コムスの改善対策について

届出番号455
改善対策開始日11月21日

コムスの一部車両につきまして、平成26年11月20日に下記内容の改善対策を国土交通省へ届け出しました。

改善箇所説明図

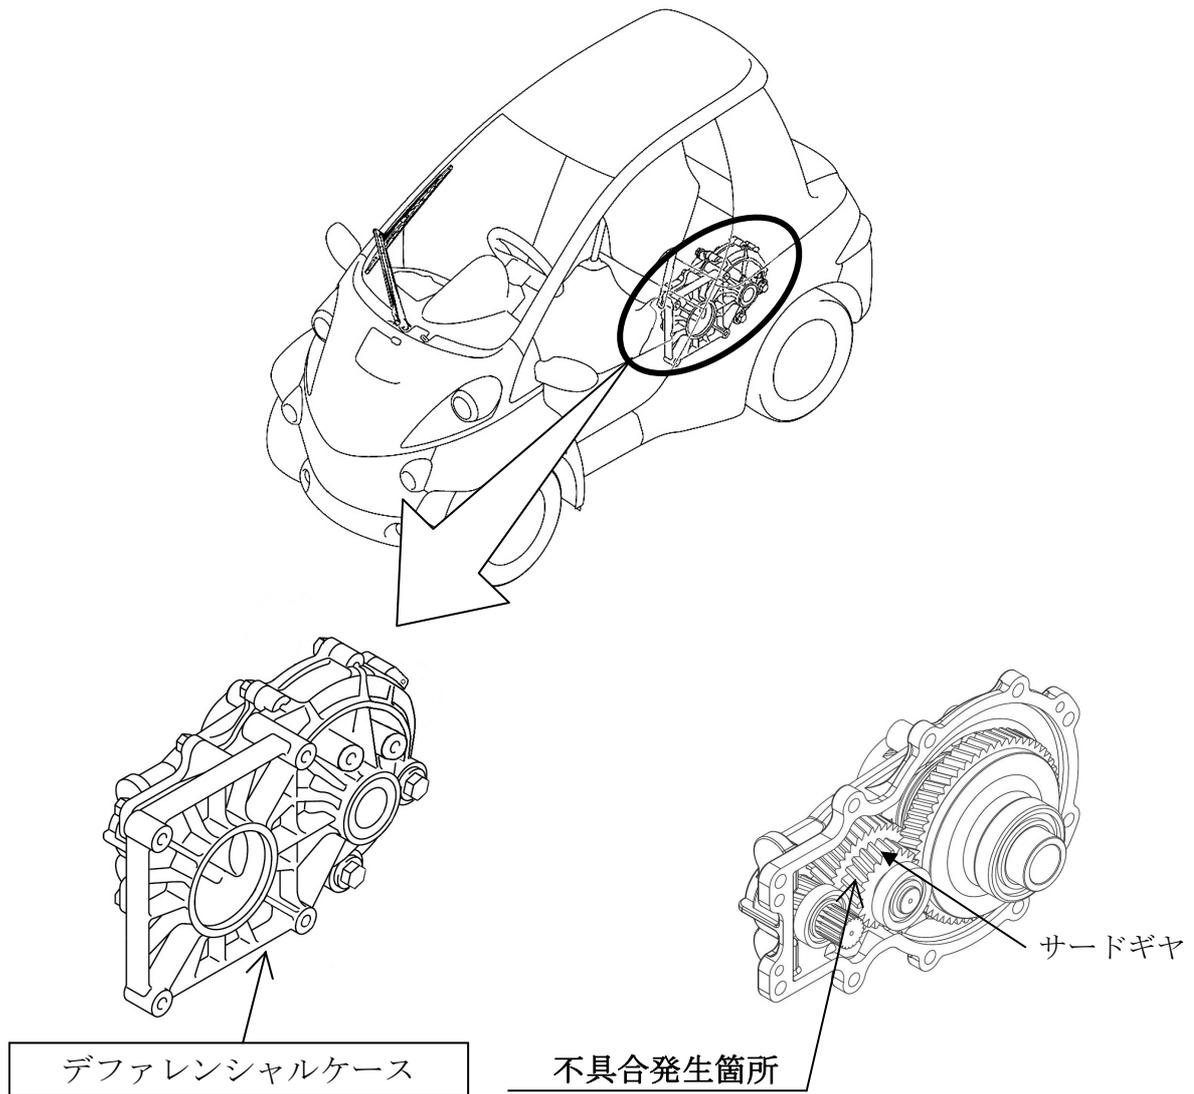
動力伝達装置において、サードギヤのシャフト部の強度が不足しているため、当該シャフトに亀裂が発生する場合があります。そのため、そのままの状態で使用を続けると、当該シャフトの亀裂が進行し、最悪の場合、サードギヤのシャフトが破断し、惰性走行状態となり、車両停止後に発進不能となるおそれがあります。

全車両、デファレンシャルケースを対策品と交換します。

識別：改善実施済車両には車台番号 1 ケタ目下に黄ペイントを塗布します。
